前回の審議会をふまえた事業者との調整事項（37 街区）

（前回：第 43 回横浜市都市美対策審議会景観審査部会 平成 30 年 5 月 7 日）

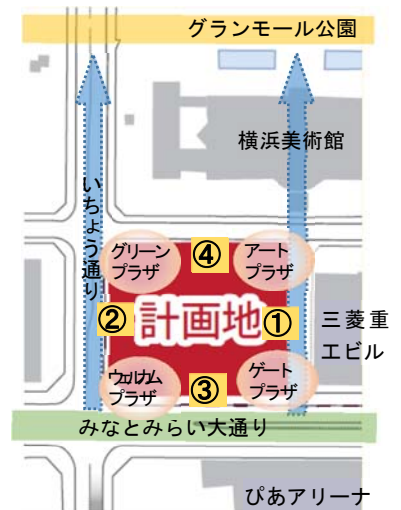
【指摘事項 1】

中高層部のファサードについて検討すること。

前回の審議会でいただいた「高層部のホテル部分が長大で圧迫感があること」、「本計画建物を海側から横浜美術館越しに見た時の見え方について配慮すること」といったご指摘をふまえ、協議してきました。

中層部（オフィス）については、窓ガラスの位置をずらすことにより表面に変化をつけ、長大で均質なファサードを細分化しています。

高層部（ホテル）については、海側から見た時の角部分の開口部を大きくとることで、幅の広い印象を軽減させ、軽やかに見せると共に、色彩の調整を行い、周囲の建物と調和した計画としています。

以上の工夫により、中層部・高層部共に壁面が分節化され、かつ海側から見た時の周辺建物との調和に配慮した計画であると考えます。
